Bijlage 1 bij brief over advies opslagvergunning CO₂ P18-4

Technisch-inhoudelijke onderbouwing voor
de adviesonderdelen 1 t/m 8

Deze technische bijlage behoort bij het advies van Staatstoezicht op de Mijnen (verder: SodM) over de herbeoordeling en wijziging van de opslagvergunning voor het permanent opslaan van CO₂ in het gedepleteerde gasveld P18-4. De verzoeken zijn ingediend door TAQA Offshore B.V. (verder: TAQA Offshore).

Drukgradiënt ook bovenin reservoir sub-hydrostatisch

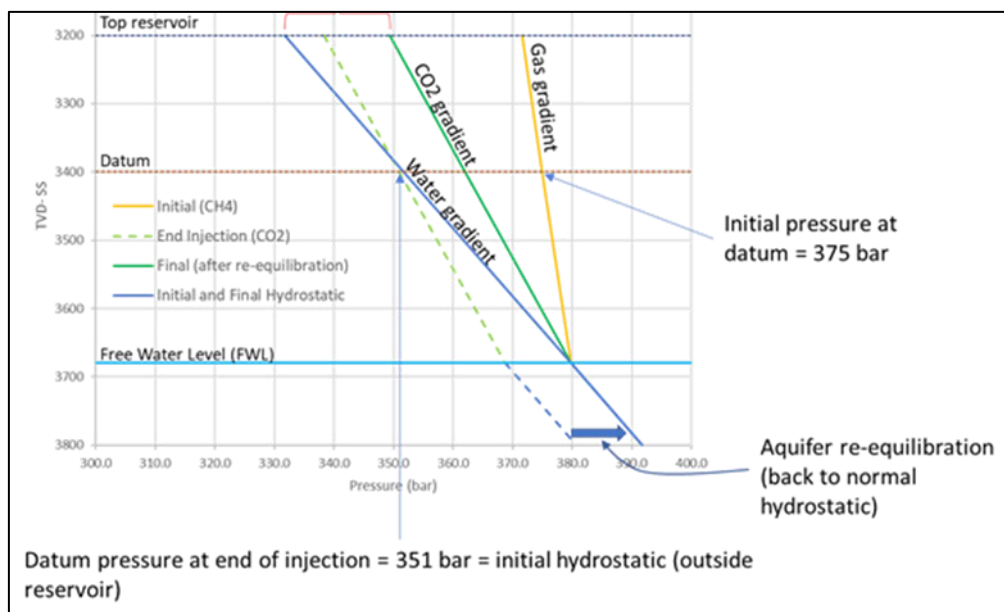
Doordat een kolom CO₂ lichter is dan eenzelfde kolom water, neemt de druk binnen een CO₂-kolom opwaarts minder snel af dan in een waterkolom. Deze verschillen in drukgradiënten worden

weergegeven in de onderstaande figuur 6.1. Als de druk voor de CO₂-kolom begrensd zou worden op een referentiediepte op de daar geldende hydrostatische druk, dan zou druk in de CO₂-kolom boven die referentiediepte groter zijn dan de druk in de waterkolom. Naar dit effect van lichter gas wordt ook wel verwezen als het drijfvermogen van een gas ten opzicht van water ('*buoyancy effect*').
